改善箇所説明図

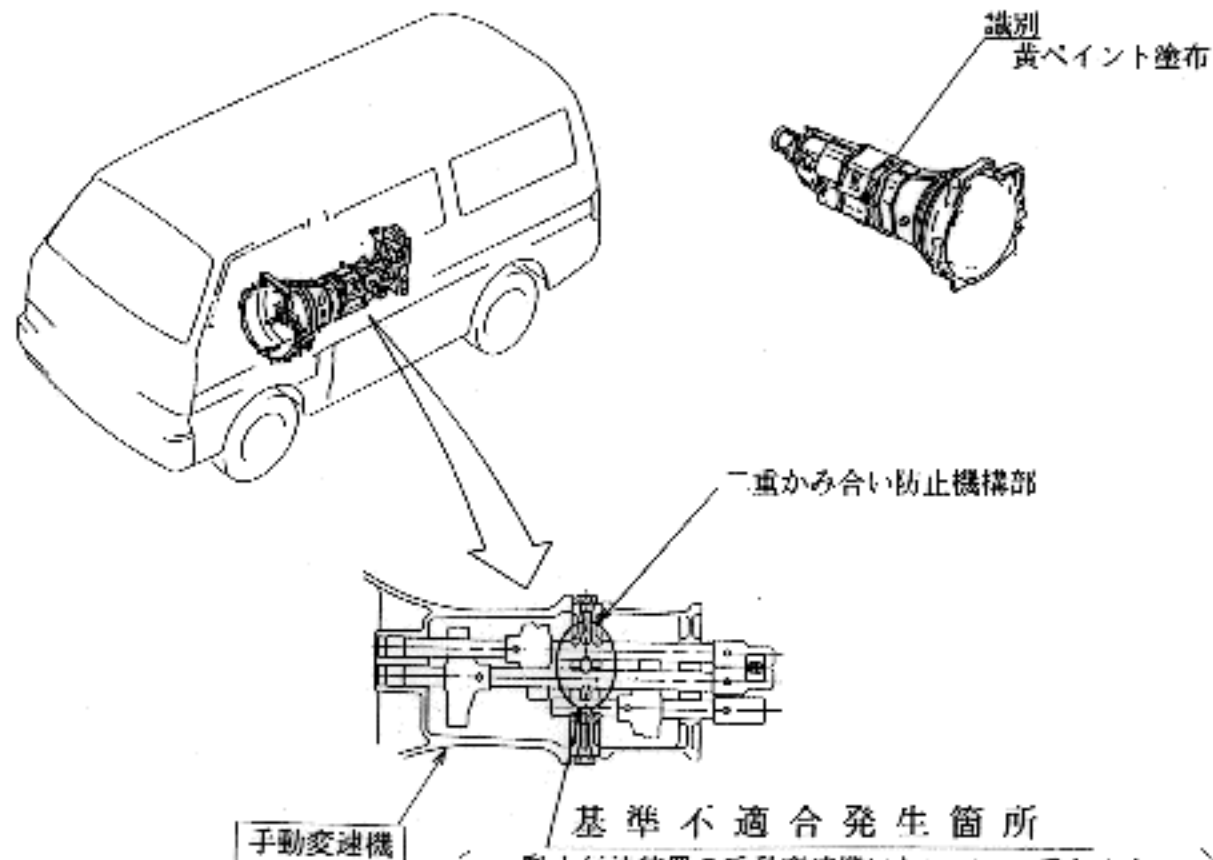
動力伝達装置の手動変速機において、二重かみ合い防止機構部の寸法が不適切なため、車両停止時に変速レバーの位置がニュートラルであるにも係わらず変速ギヤがかみ合って、変速操作ができなくなることがあり、最悪の場合、発進できなくなるおそれがある。

全車両、手動変速機を対策品と交換する。
